**INFORME DE HITO DE CONTROL
N° 007-2025-OCI/0406-SCC**

**EJECUCIÓN Y SUPERVISIÓN DE LA OBRA “CONSTRUCCIÓN DE
CELDAS PARA RESIDUOS Y SISTEMA DE MANEJO DE
LIXIVIADOS; ADQUISICIÓN DE BALANZA PLATAFORMA EN EL
(LA) DEL RELLENO SANITARIO, DISTRITO DE ICA, PROVINCIA DE
ICA, DEPARTAMENTO DE ICA”**

**HITO DE CONTROL N° 7: EJECUCIÓN CONTRACTUAL DE OBRA –
VALORIZACIÓN N° 6 Y CULMINACIÓN DE OBRA**

**PERÍODO DE EVALUACIÓN:
DEL 16 DE ABRIL DE 2025 AL 24 DE ABRIL DE 2025**

Imagen n.º 4.

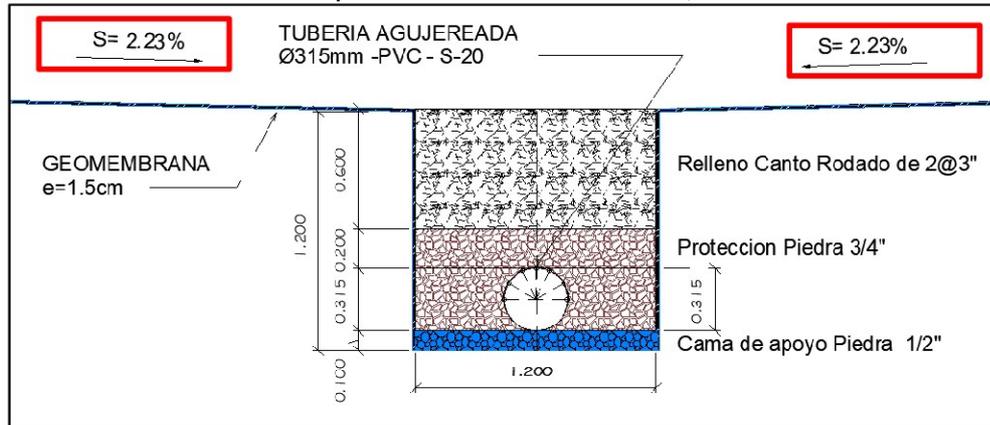
Tal como se puede observar en las Imágenes n.ºs 1, 2 y 3, en la celda 02 se ha instalado una geomembrana de acuerdo al plano A-01, Plano de planta de celdas y detalles del expediente técnico aprobado²; de la cual, en diferentes sectores se pudo visualizar pliegues generando espacios vacíos entre el terreno y la geomembrana, lo que no permite tener una superficie uniforme; en relación a ello, las especificaciones técnicas de la partida 02.03.02 Impermeabilización de celda 02 del expediente técnico aprobado, se establece que, “[...] El geotextil se coloca suelto, sin tensarlo, libre de pliegues y arrugas; se procura colocarlo en contacto directo con el suelo, evitando cualquier espacio vacío entre el terreno y el geotextil. Se extiende el geotextil sobre la capa inferior, cuidando la continuidad entre laminas y cosiéndoless, soldándolas, colocando grapas [...]”.

Además, la celda 02 deberá tener una superficie con una pendiente adecuada que permita la evacuación de los lixiviados, con la finalidad de asegurar que estos se dirijan al sistema de recolección y tratamiento, evitando que se acumulen y contaminen el entorno; además, según el Plano A-01, Plano de celdas y detalles del expediente técnico aprobado, la superficie de la celda 02 deberá tener una pendiente de 2.23%, de acuerdo al detalle siguiente:

En ese sentido; se advierte que, las características técnicas actuales de la instalación de la geomembrana en la Celda 02 no se encuentran acorde a lo establecido en el expediente técnico.

Imagen n.º 8.

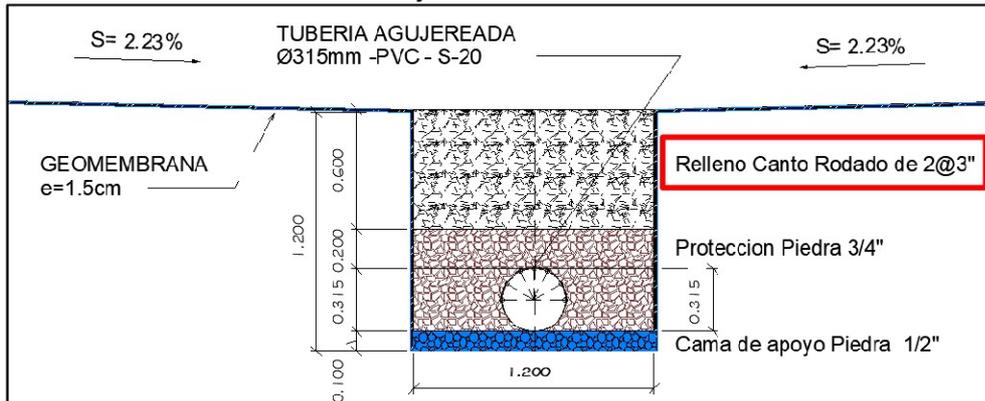
Tal como se puede observar en las Imágenes n.ºs 5, 6 y 7, el canto rodado dispuesto en la chimenea de ventilación y zanja de canalización ubicados en la Celda 02 tienen diámetros diferentes desde 1.5" hasta 5" aproximadamente; en relación a ello, las especificaciones técnicas de la partida 02.04.04 Relleno con grava zarandeada 2" a 3" del expediente técnico aprobado, se establece que, "[...] este trabajo corresponde la colocación manual de la Grava Zarandeada sobre el relleno de la Tubería con ϕ entre 2" y 3" [...] La grava Zarandeada estará sobre la grava de $\frac{1}{2}$ ", en la capa superior de la zanja, con esta grava zarandeada se cubrirá la zanja, su espesor o altura no debe ser menor a 20 cm, desde el borde de la zanja [...]"

Además, el canto rodado colocado en la zanja de canalización y en las chimeneas de ventilación permite que los lixiviados se filtren a través de la estructura de la zanja de canalización y sean recolectados por las tuberías de drenaje; por lo que, la alteración en la dimensión de la grava podría evitar un drenaje eficiente. Además, el Plano A-01, Plano de celdas y detalles del expediente técnico aprobado, establece lo siguiente:

En ese sentido; se advierte que, las características técnicas actuales de la colocación de la grava en la zanja de canalización y en las chimeneas de ventilación no se encuentran acorde a lo establecido en el expediente técnico.

La grava Zarandeada estará sobre la grava de 1/2", en la capa superior de la zanja, con esta grava zarandeada se cubrirá la zanja, su espesor o altura no debe ser menor a 20 cm, desde el borde de la zanja. Tal como se indican en el plano de detalles.

Imagen n.º 17.

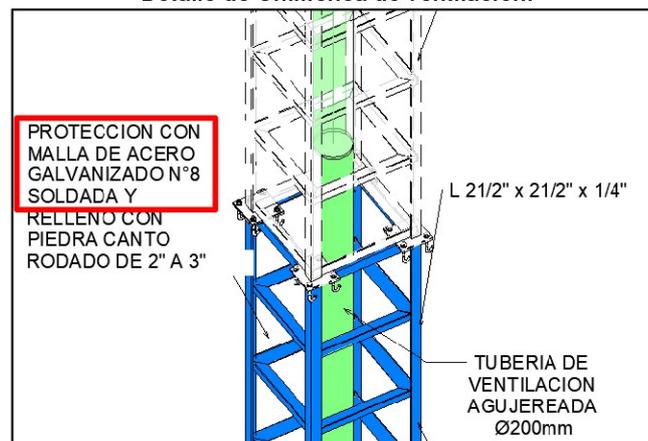
Tal como se puede observar en las Imágenes n.ºs 14, 15 y 16, la malla de protección de las chimeneas se encuentra instalada sin puntos de soldadura a la estructura metálica; además, de presencia de óxido en la malla y en la estructura metálica; en relación a ello, las especificaciones técnicas de la partida 02.05.02 Estructura Metálica/tubería/relleno de grava del expediente técnico aprobado, se establece que, “[...] corresponde a la construcción de una estructura metálica que se apoyará en la tapa de buzón sobre cuatro columnas de perfiles de fierro (características y dimensiones indicadas en el plano de detalles), llevara sujetadores espaciados desde su base hasta la cima y finalmente se instalara una malla de acero con cocadas tipo olímpicas cubriendo la estructura desde la base hasta la cima[...]”. Además, el Plano A-01, Plano de celdas y detalles del expediente técnico aprobado, establece lo siguiente:

Por cuanto, los planos de obra indican que la malla de protección deberá ser de acero inoxidable y deberá estar solada a la estructura de metálica; asimismo, las especificaciones técnicas del Plano A-01 establecen que la protección de la estructura de acero constará de 3 manos de pintura (una mano de anticorrosivo y dos de esmalte Epoxy). En ese sentido; se advierte que, las características técnicas actuales de la estructura metálica de la chimenea de ventilación no se encuentran acorde a lo establecido en el expediente técnico.

Estructura Metálica, corresponde a la construcción de una estructura metálica que se apoyara en la tapa del buzón sobre cuatro columnas de perfiles de fierro (características y dimensiones indicadas en el plano de detalles), llevara sujetadores espaciados desde su base hasta la cima y finalmente se instalara una malla de acero con cocadas tipo olímpicas cubriendo la estructura desde la base hasta la cima.

Imagen n.° 22.

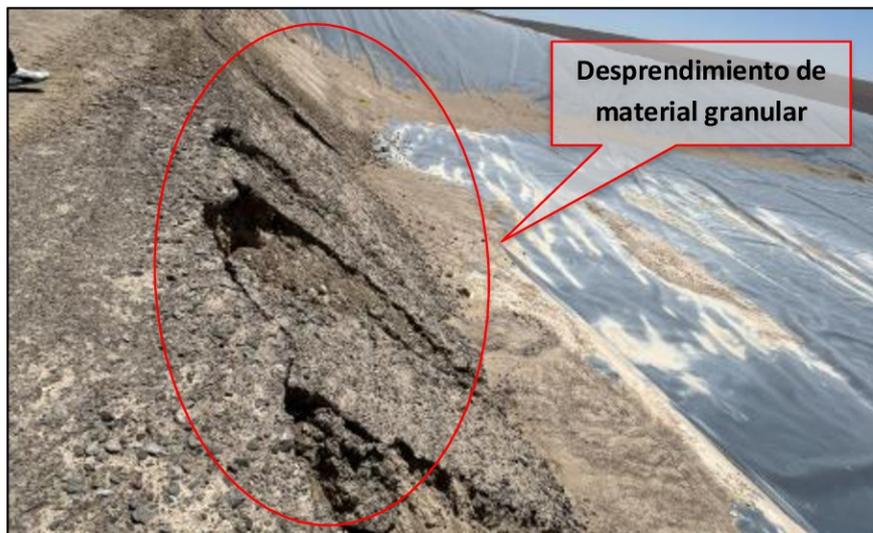
De acuerdo a lo descrito en el Acta de Visita de Inspección n.° 001-2025/OCI-MPI-2532846 de 15 de abril de 2025, durante la visita de inspección física, la Comisión visualizó un desprendimiento del material granular que conforma el camino de acceso a la celda 02, tal como se muestra a continuación:

Tal como se puede observar en las Imágenes n.ºs 22 y 23, el material que conforma el camino de acceso a la celda 02 presenta un desprendimiento en su lado lateral derecho, de acuerdo a lo establecido en el expediente técnico este camino de acceso está conformado por una sub base de 10 cm y una base de 15 cm. Las especificaciones técnicas establecen que la subrasante deberá estar compactada hasta una densidad igual o superior al 95%, al igual que la sub base y base. En ese sentido; se advierte que, las características técnicas actuales del camino de acceso dirigido a la celda 2 no se encuentran acorde a lo establecido en el expediente técnico.

La capa de la subrasante deberá ser compactada hasta una densidad igual o superior al 95% de la máxima densidad (Proctor Modificado). El contenido de humedad verificado en campo no deberá escapar al rango de +/-30% de la optima humedad de laboratorio.
